**Всемирный форум для согласования правил
в области транспортных средств**

Рабочая группа по пассивной безопасности

**Правила № 100 ООН (транспортные средства
с электрическим приводом)****Предложение по поправкам серии 03 к Правилам № 100
ООН (транспортные средства с электрическим
приводом)****Представлено экспертами от Японии и Европейской комиссии
от имени целевой группы***

Рис. 1
Схематическое изображение порядка измерения расстояния "дотягивания с перегибом"

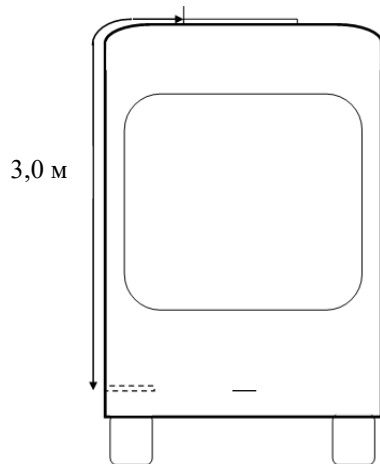
В случае транспортных средств категорий N₂, N₃, M₂ и M₃ на подводящие соединительные устройства ток подается только в процессе зарядки ПЭАС, если они расположены на крыше транспортного средства – вне досягаемости для человека, находящегося снаружи транспортного средства, а в случае транспортных средств категорий M₂ и M₃ минимальное расстояние "дотягивания с перегибом" от подножки транспортного средства до зарядных интерфейсов на крыше составляет 3 м. При наличии нескольких подножек из-за поднятого пола в транспортном средстве расстояние "дотягивания с перегибом" измеряется от самой низкой подножки на входе, как это показано на рис. 1.

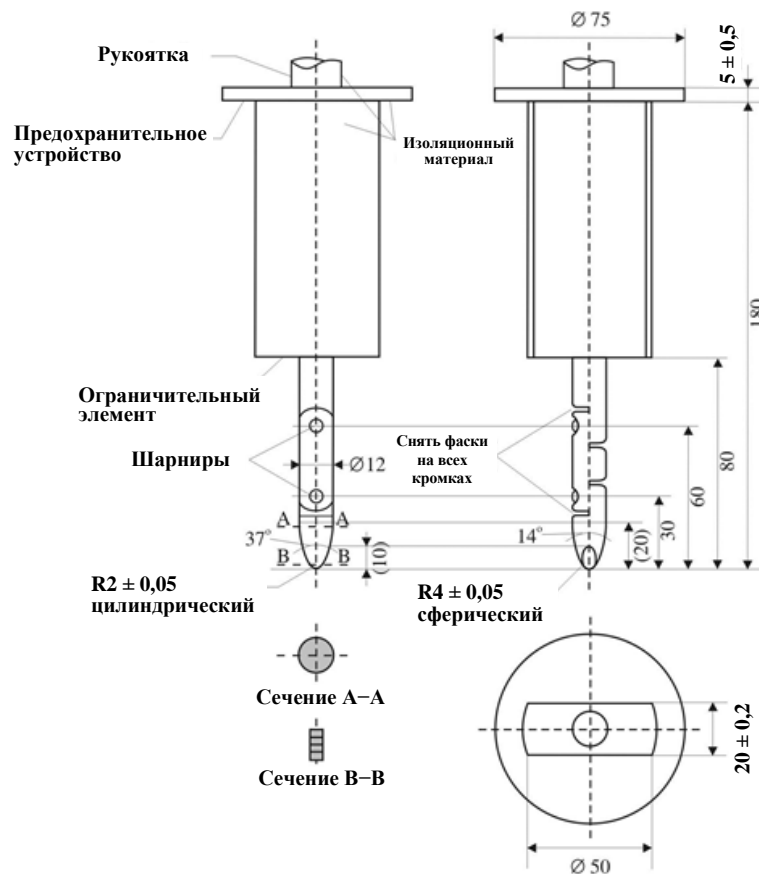
Приложение 3, пункты 2–3 изменить следующим образом:

- «2. Условия проведения испытаний
Щуп для проверки вероятности прикосновения...
Внутренние **электрозащитные** ограждения считаются...
Внутри **электрозащитного** ограждения или кожуха... низкого напряжения...
...»
3. Условия допущения
Щуп для проверки вероятности прикосновения...
In ~~the~~ case of the test for **protection degree** IPXXB, the jointed...
В случае испытания для проверки **степени защиты**, соответствующей IPXXD, щуп для проверки вероятности прикосновения...».

Рис. 1

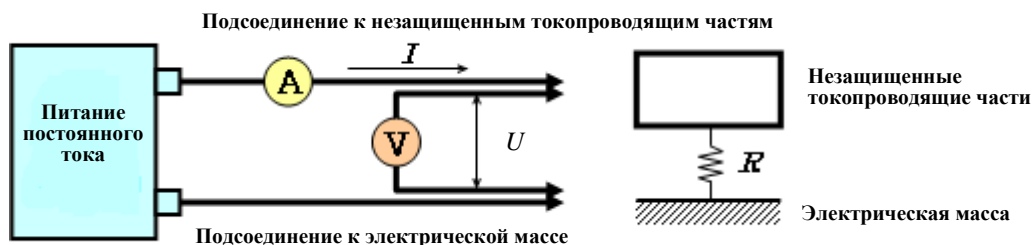
Примерный метод испытания с использованием источника питания постоянного тока, вольтметра и амперметра проиллюстрирован ниже.

Рис. 1
Стандартный наконечник для проведения испытания

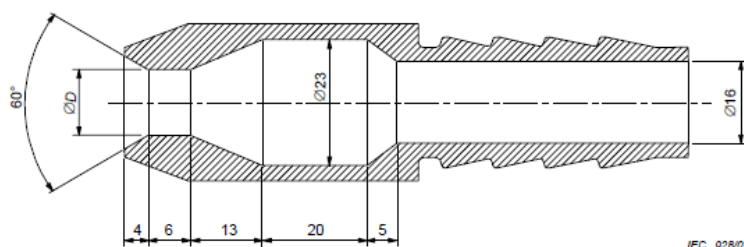
- 2.2 В случае электрических компонентов, прикрепленных извне (например, в моторном отделении), открытых с нижней стороны и расположенных как в незащищенных, так и защищенных местах, проводящий испытание орган – в целях подтверждения соответствия – проверяет, проводится ли испытание путем опрыскивания высоковольтного(й) компонента или системы со всех возможных сторон струей воды с использованием стандартного испытательного наконечника, как показано на рис. 1. В ходе испытания должны выдерживаться, в частности, следующие параметры:

- внутренний диаметр наконечника: 6,3 мм;
 - расход воды: 11,9–13,2 л/мин.;
 - давление воды на выходе из наконечника: примерно 30 кПа (0,3 бара);
 - продолжительность испытания в расчете на м² площади поверхности испытуемого(й) высоковольтного(й) компонента или системы: 1 мин.;

- минимальная продолжительность испытания: 3 мин.;
 - расстояние от наконечника до поверхности испытуемого(й) высоковольтного(й) компонента или системы: примерно 3 м (при необходимости, это расстояние может быть уменьшено для обеспечения надлежащего смачивания в ходе опрыскивания снизу вверх).

Рис. 2
Разбрызгивающий испытательный наконечник

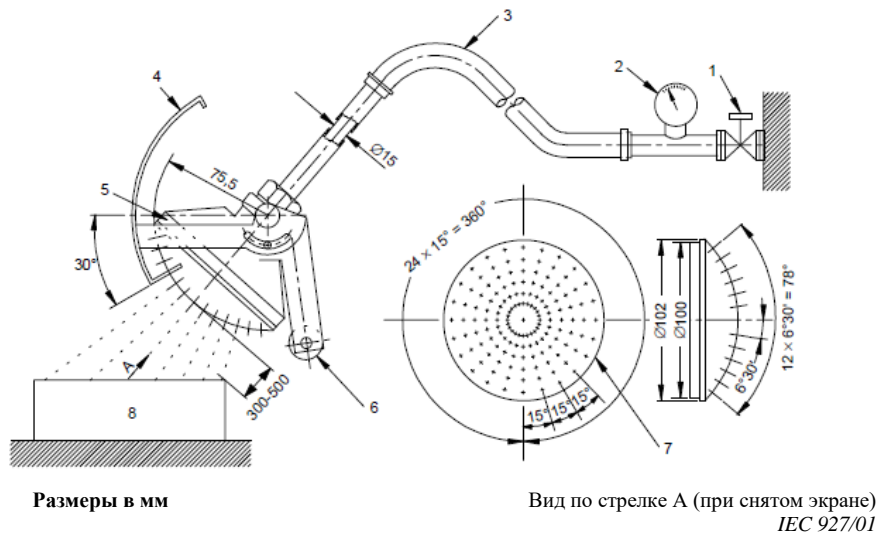
- 2.3 В случае электрических компонентов, прикрепленных извне (например, в моторном отделении) и закрытых с нижней стороны, проводящий испытание орган – в целях подтверждения соответствия – проверяет:
- защищает ли предохранительная крышка компонент от прямой струи воды, направляемой на днище, и не видна ли она;
 - проводится ли испытание с использованием разбрызгивающего испытательного наконечника, как показано на рис. 2;
 - сдвинут ли подвижный экран, закрывающий распылительный наконечник, и опрыскивается ли устройство со всех возможных сторон;

- d) отрегулировано ли давление воды на обеспечение расхода ($10 \pm 0,5$) л/мин. (давление примерно 80–100 кПа (0,8–1,0 бар));
- e) составляет ли продолжительность испытания в расчете на м² исчисленной площади поверхности устройства (исключая любые опорные поверхности и ребра охлаждения) одну минуту при минимальной продолжительности пять минут.
